Product Change Notice (PCN)

件名: Site addition of package assembly and final test

発行日: 6/2/2022

パッケージ外形:

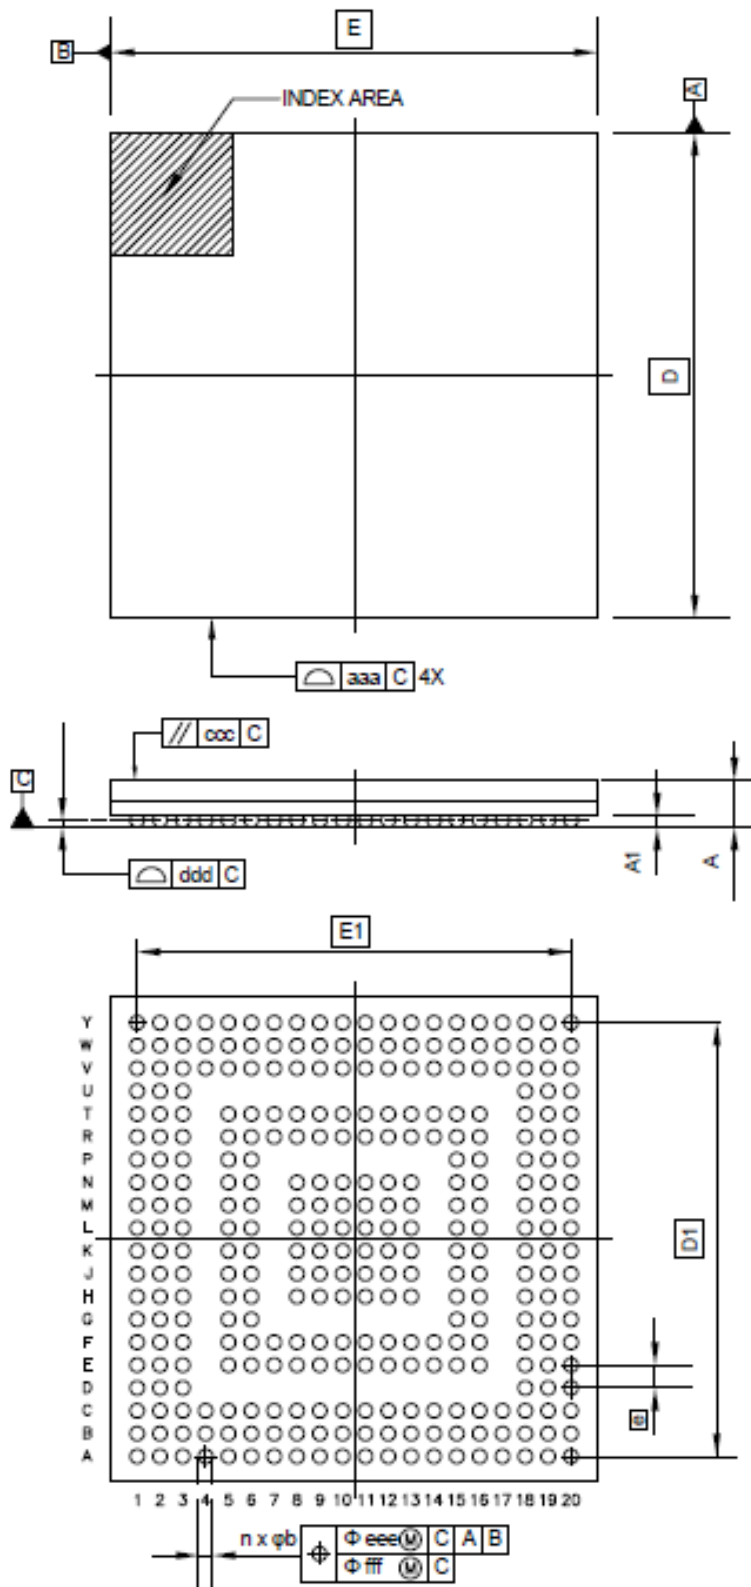
組立工場の変更により、パッケージ厚さが 2.3mm から 1.75mm に、コプラナリティが 0.10mm から 0.12mm に変更されています。

パッケージマーク仕様:

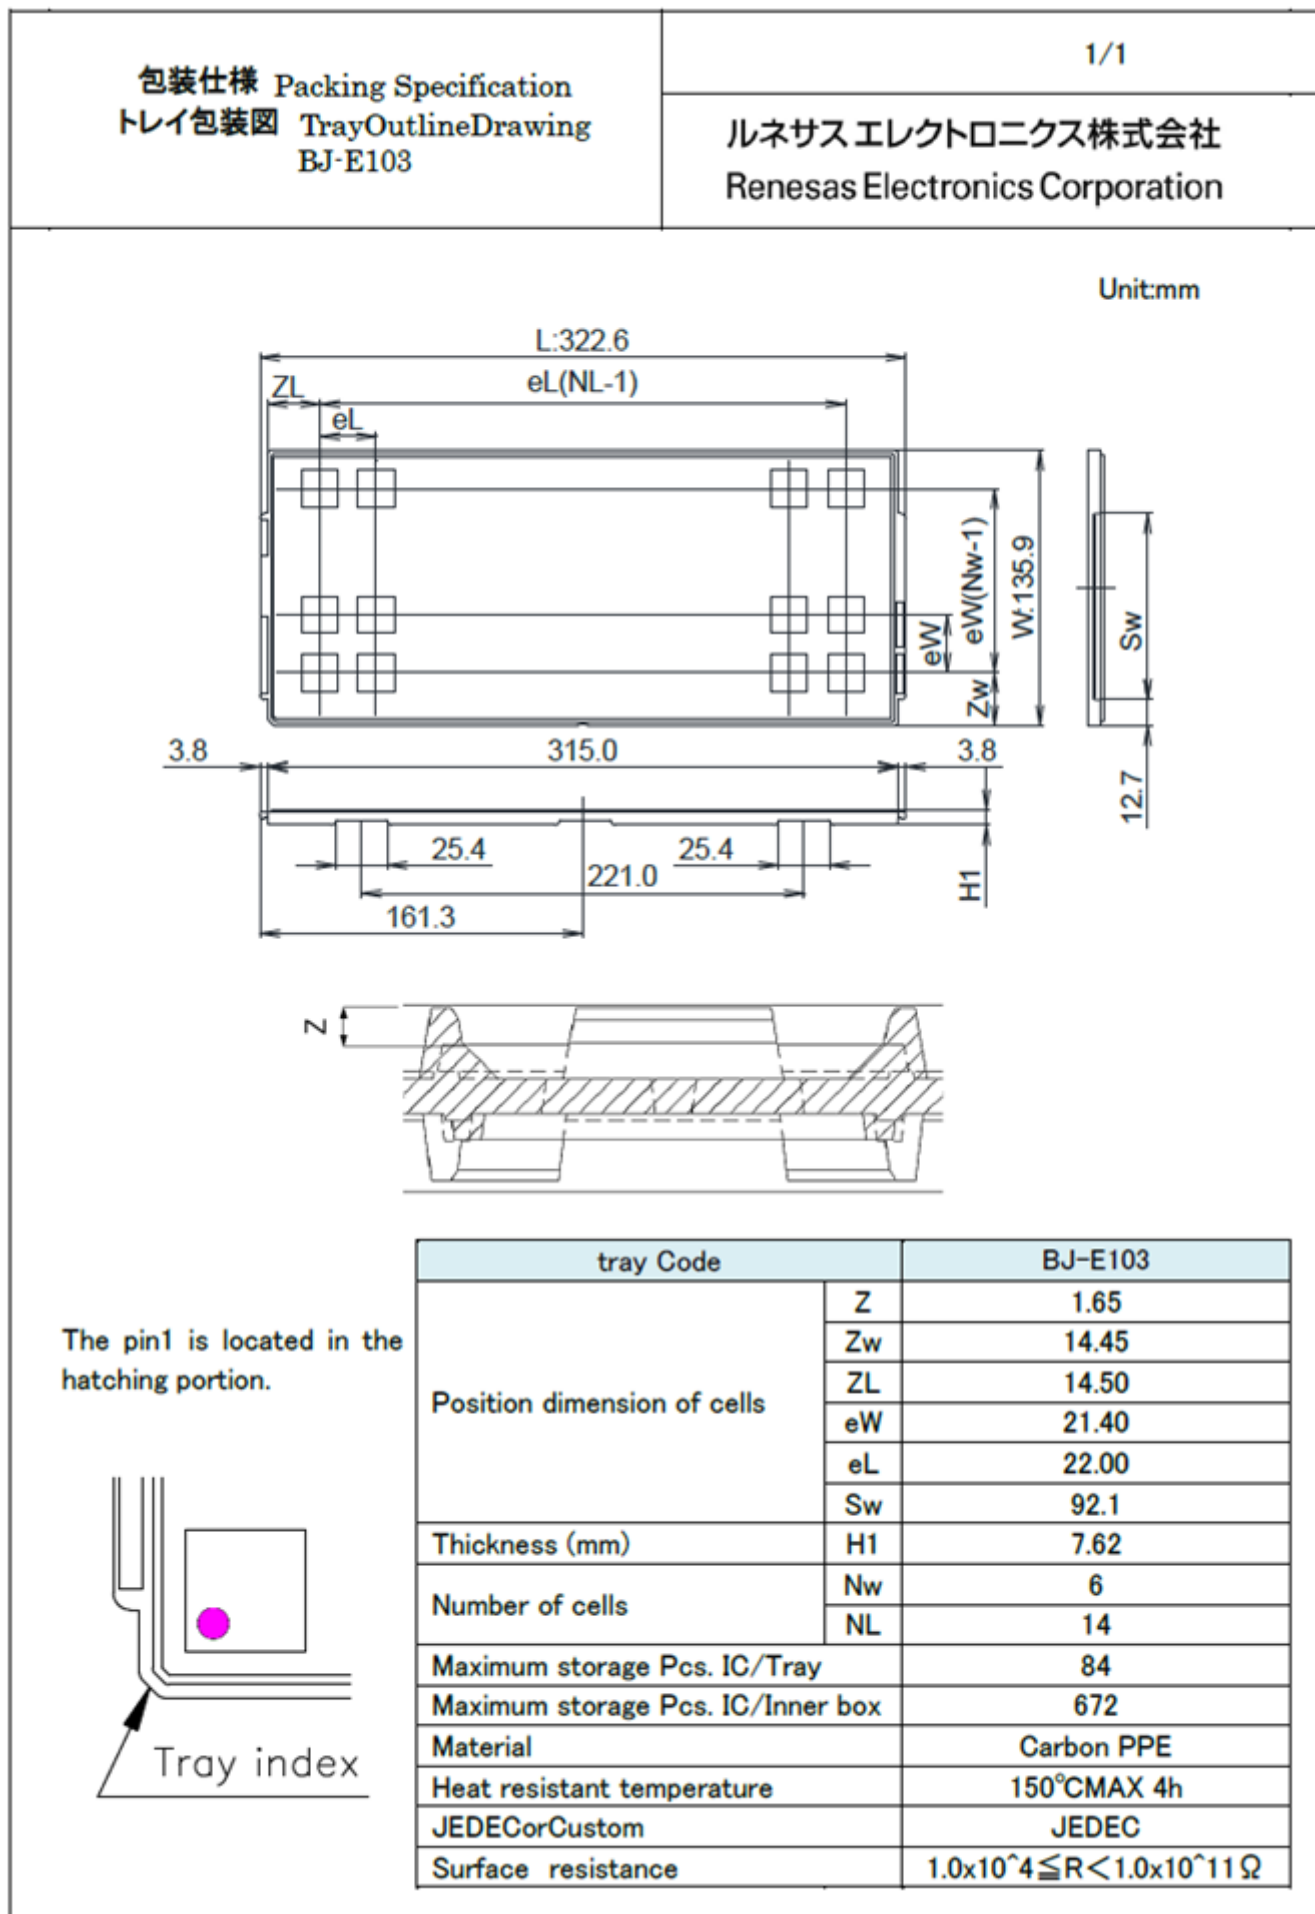
ルネサス型名、パッケージマーキング、梱包ラベルにより識別可能です。
